株式会社 構造ソフト

2019年12月号

Q&A (適判等からの指摘事例)

また、説明の後に「BUILD.3S II」によるスラブの FEM 解析に関するご質問をいただき、回答用の資料を作成しました。今回は、そのご質問と回答をご紹介します。

講習会資料のモデル (大梁 350x700、小梁 300x550、スラブ厚 250mm)

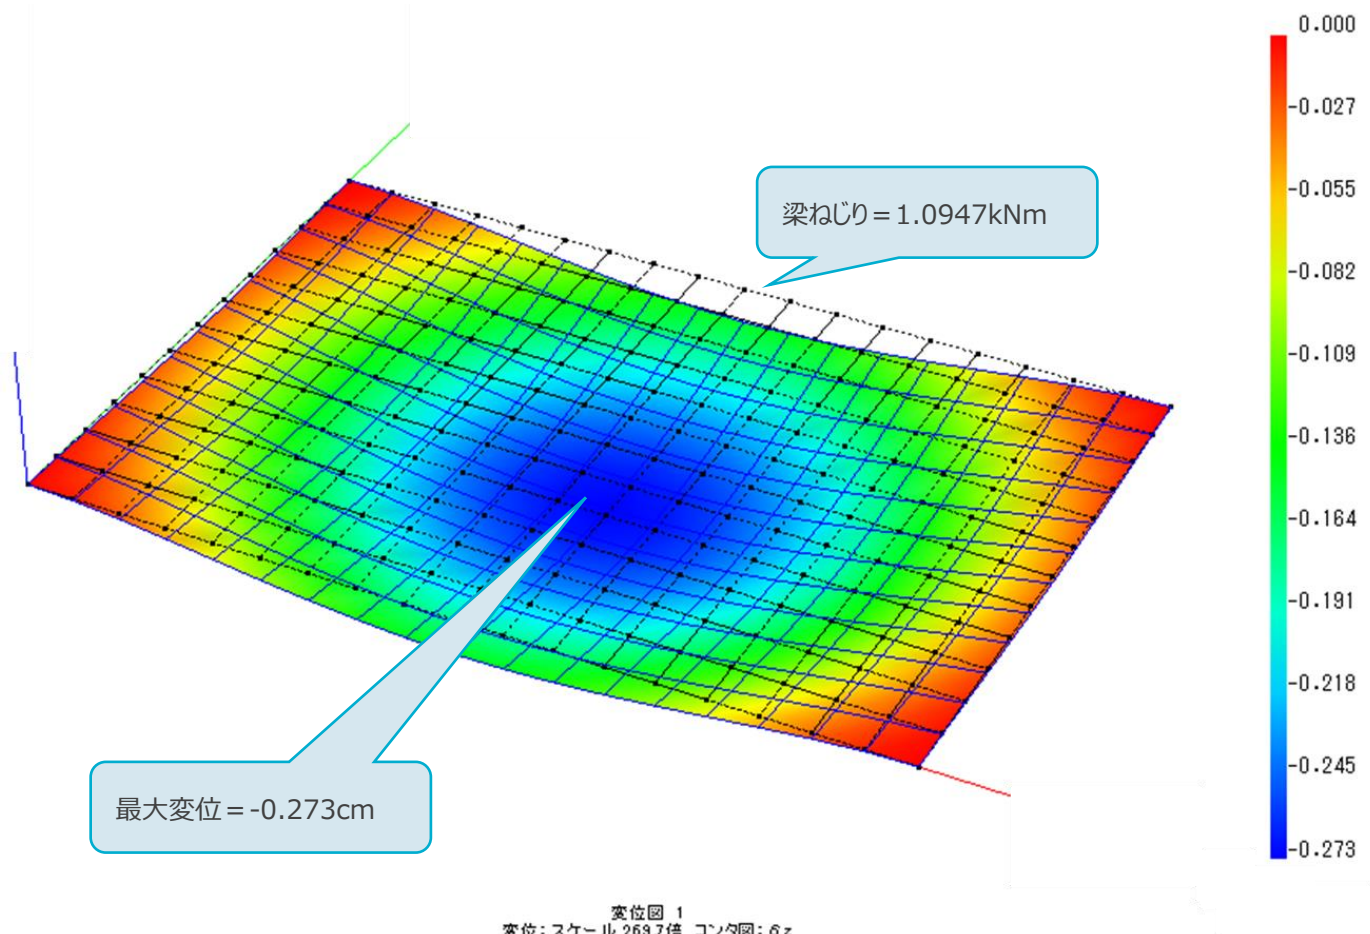
【質問】スラブと梁の解析において、変位図・応力図が実情と異なるような気がします。

「BUILD.3S II」によるスラブの FEM 解析について、小梁がある例で説明されていましたが、小梁がある中央部分が一番変形しているように見えました。スラブ部分が一番変形するはずではありませんか？

【回答】ご指摘の主な原因は以下の2つあると考えております。

- 1つ目は荷重に対するスラブの剛性の高さです。
荷重はスラブ厚 150mm の居室の荷重を想定していますが、スラブ厚を 250mm として解析しているため、スラブ自体の剛性が高く、(スラブ自体はあまり変形せずに) 小梁とスラブの変形が均質に見えるようです。
- 2つ目はスラブの大きさに対する周辺の梁の剛性の低さです。
小梁 (300×550)、大梁 (350×700) としていますが、梁が小さいことも要因としてあるようです。
